## ENQUÊTE PUBLIQUE RELATIVE À LA DEMANDE D'AUTORISATION D'OUVERTURE DE TRAVAUX MINIERS DE GÉOTHERMIE PROFONDE PAR LA RÉALISATION DE FORAGES,

LIEU-DIT « LE CHAMP » SUR LE TERRITOIRE DE LA COMMUNE DE  
SAINT PIERRE-ROCHE,

PRÉSENTÉE PAR LA SOCIÉTÉ GÉOPULSE.

### RAPPORT DU COMMISSAIRE-ENQUÊTEUR

#### 4.3.2. POSITIONNEMENT DU PUIS N°1 SOUS LE VILLAGE DE PRADES

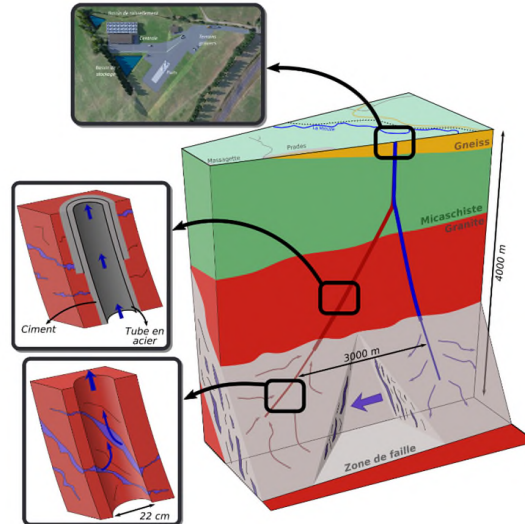
- Monsieur et Madame Bachelard se positionne contre le projet : sismicité, bruit, situation du puits sous le village.
  - Monsieur Boucheret s'est exprimé sur les obligations de fauche pour les terres de compensation permettant de garder la faune sur place. *CE : il s'agit d'une proposition d'ordre privé, chacun étant libre de passer contrat ou non avec l'entreprise.* Il a évoqué également la distance entre la première maison et le projet. (*voir réponse à Madame Juillard*). 1 remarque : il souhaite que l'entreprise soit plus précise sur les quantités d'acide utilisées.

Concernant la question spécifique relative au « positionnement du puits n°1 sous le village de Prades », la carte ci-après présente la projection en surface de la trajectoire du puits dit « SIM1 ».

Au niveau du village de Prades, la profondeur du puits est de 2200m et le diamètre est de 22cm.
